Mission régionale d'autorité environnementale
BOURGOGNE - FRANCHE - COMTÉ

**Avis de la Mission Régionale d'Autorité environnementale
de Bourgogne-Franche-Comté
sur le projet éolien du « Haut des Bois »
sur la commune d'Aigremont (89)**

N °BFC-2021-3051

Parcs éoliens riverains identifiés dans les aires d'étude (cf. p.38 de l'étude d'impact)

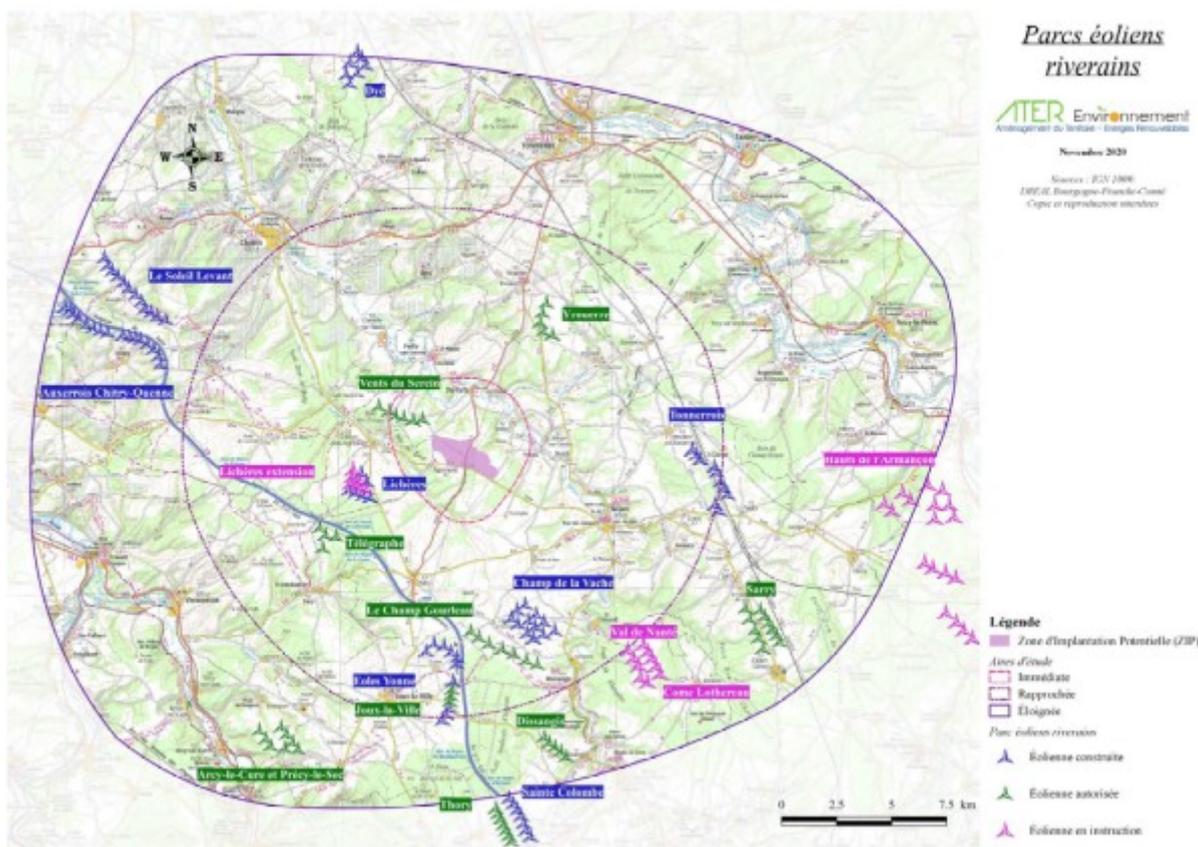
La MRAe recommande de compléter cette liste avec les projets de Vireaux (8 mâts autorisés à 11 km au nord-est), des Pivoines à Vézannes (3 mâts à 14,5 km au nord, en cours d'instruction) et de la Côte Renard à Fleys, Serrigny et Collan (9 mâts à 10 km au nord, en cours d'instruction) et d'actualiser l'avancement des projets, les extensions de Lichères (6 mâts), de Joux-la-Ville (3 mâts) et 2 mâts d'Arcy-sur-Cure-Précy-le-Sec étant refusés ou abandonnés et Sarry-Châtel-Gérard (11 mâts) étant construit.

À noter que 8 autres projets de parcs éoliens dans l'aire d'étude éloignée, non cités dans le dossier, ont fait l'objet d'un refus (Villiers-les-Hauts, Argenteuil-sur-Armançon, Vaux Frégères à Joux-la-Ville et Nitry, Moulins du Serein à Sainte-Vertu et Poilly-sur-Serein, Tête de Boucs à Préhy, Coteaux de l'Yonne à Irancy et Cravant, Saint-Cyr-les-Colons et Bel Air à Beine, Venoy, Bleigny-le-Carreau et Lignorelles pour un total de 54 mâts).
